改善箇所説明図

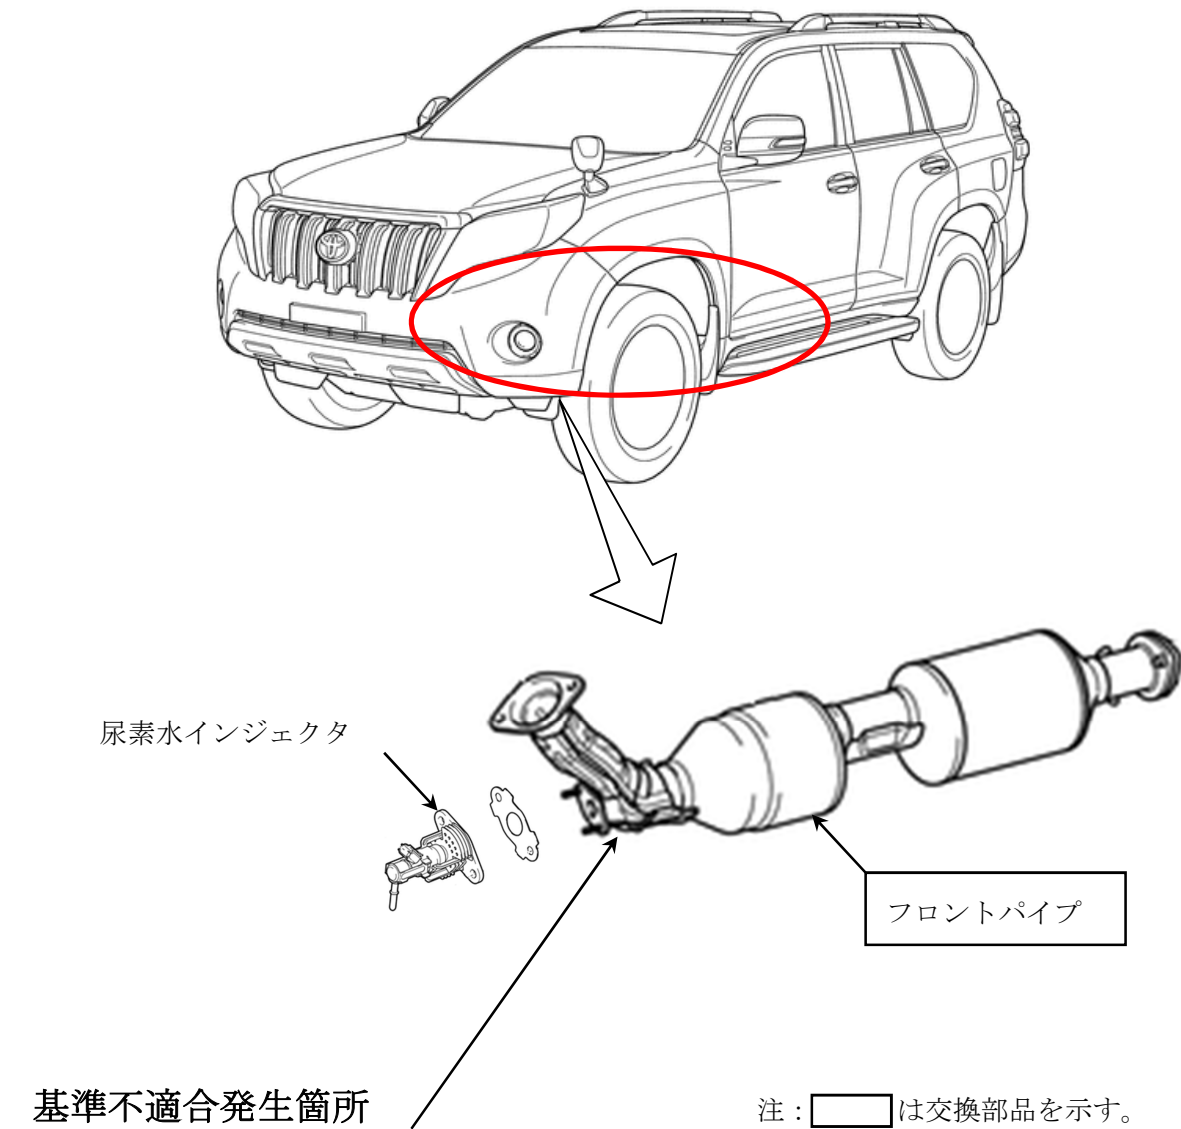
ディーゼル車の排出ガス発散防止装置において、フロントパイプに取り付けられている尿素水インジェクタ固定用フランジの材質が不適切なため、錆によりフランジが亀裂して脱落することがある。そのため、尿素水インジェクタも脱落し、排出ガスが基準値を満足しなくなるおそれがある。

全車両、フロントパイプを良品に交換する。

識別：改善済車両には車台番号打刻の右から1桁目上部に黄色ペイントを塗布する。
